Planungs- und Gestaltungsbeirat der Hansestadt Rostock

22. Sitzung – 08.12.2017

Protokoll

TOP 1: Terminalneubau Warnemünde am Liegeplatz 8 (Wiedervorlage)

1. Lageplan V2 Cruise Center, Bastmann + Zavracky

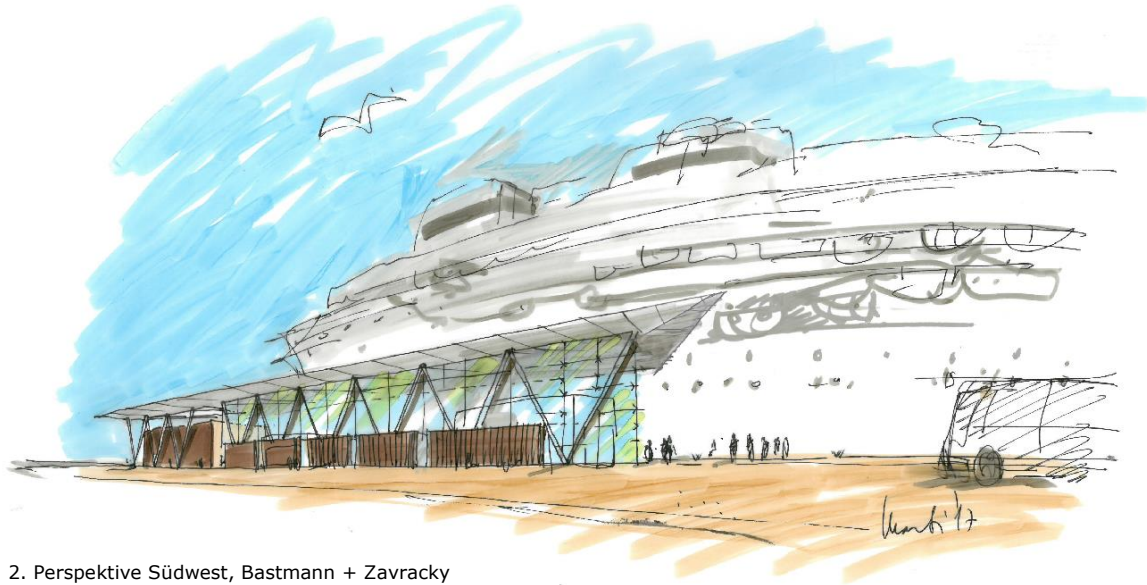
Er erklärt, dass die Straße „Am Passagierkai“ entlang der S-Bahn, von Süden aus kommend, sehr hoch liegt. Die Zufahrt für Busse ist südlich des Geländes am fast engsten Punkt vorgesehen. Da die Straße deutlich höher liegt, muss dieser Höhensprung überwunden werden. Die Folge ist eine nicht unerhebliche Böschung entlang der Busspur. Im Allgemeinen ist dieser Erschließungspunkt im Süden sehr komplex und wird zusätzlich von der Erschließungsspur des Lieferverkehrs gekreuzt. Der Beirat rät zu prüfen, ob die Zufahrt für die Busse weiter nach Norden verlegt und mit der mittig des Geländes vorgesehenen Zu- und Ausfahrt zusammengelegt werden kann. Er regt weiterhin an, die 8 m breite Durchfahrt, zwischen den beiden Teilen des Terminals, zu verringern.

Frau Hutter ergänzt: die Wegeverbindung entlang der Straße, wie im Funktionsplan der Mittelmole vorgesehen, sollte aufgenommen und die Baumreihen mit eingeplant werden. Mit der geplanten Zufahrt im Süden für die Busse und Taxen wird der Punkt zu eng. Wenn die Busspur verlegt wird, kann man zusätzlich den Kreuzungspunkt mit dem Lieferverkehr vermeiden.

Herr Petersen kommt nochmals auf die Busspur zurück: „stadträumlich ist die Einfahrt nicht hilfreich“, da es an dieser Stelle ohnehin schon knirsch wird. Er bittet Bauherrn und Architekten nochmals zu prüfen, ob die Einfahrt verlegbar wäre und diesen einen Punkt zu überdenken, damit das Projekt ganz und gar einwandfrei wird.

2. Die vorgestellte Variante 2 in Form eines Parallelogramms wird bevorzugt, da die große Nähe zur Werftallee etwas reduziert wird.
3. Die neue Buszufahrt von der Werftallee im Südwesten wird kritisiert, weil sie neben den beiden vorhandenen Zufahrten eine weitere Lücke in die geplante Allee bewirkt und stadträumlich nicht befriedigt. Außerdem entsteht infolge des großen Höhenunterschieds zwischen Straße und Grundstück eine sehr große Böschung im engen Zwischenraum zum Gebäude. Hier kommt es zudem noch zu problematischen Kreuzungen verschiedener Verkehrsbeziehungen. Es wird empfohlen, statt dieser neuen Zufahrt die vorhandenen Zufahrten für sämtliche Erschließungsverkehre zu nutzen.

4. Lageplan Parkhaus

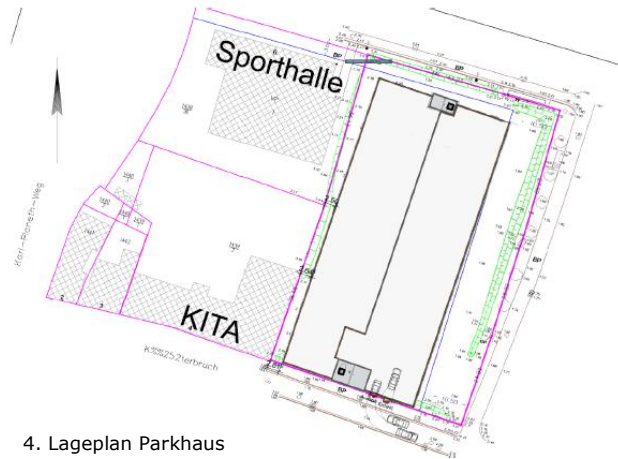
Herr Petersen schlägt im Namen des Beirats vor, zu prüfen, ob an dem geplanten Parkhaus entlang der Straße eine Ebene entfallen kann und diese Ebene dafür auf das bestehende Parkhaus auf der Holzhalbinsel draufgesetzt werden kann und das Parkhaus auf der Holzhalbinsel in diesem Zuge gleichzeitig eine Fassade bekommt. Die Statik des Parkhauses würde eine weitere Ebene zulassen. Der Beirat sieht das als richtigen Weg an, gerade auch weil das vorgesehene Parkhaus entlang der Straße momentan die zulässige Höhe des B-Plans um 1,20 m überschreitet.

2. Das Parkhaus überschreitet die im B-Plan festgesetzte maximale Gebäudehöhe um ca. 1,20 m, im Bereich der Treppenhäuser sogar um ca. 1,80 m. Um den Blick auf die Altstadt und die Petri-Kirche nicht stärker als nötig zu verstellen, sollte die Gebäudehöhe unbedingt reduziert werden. Der flachere Teil des Split-Level-Typs sollte an der Warnowstraße liegen und sich damit in die vorhandene Höhenstaffelung von der Warnow zur Altstadt (mit Petri-Kirche) einfügen.
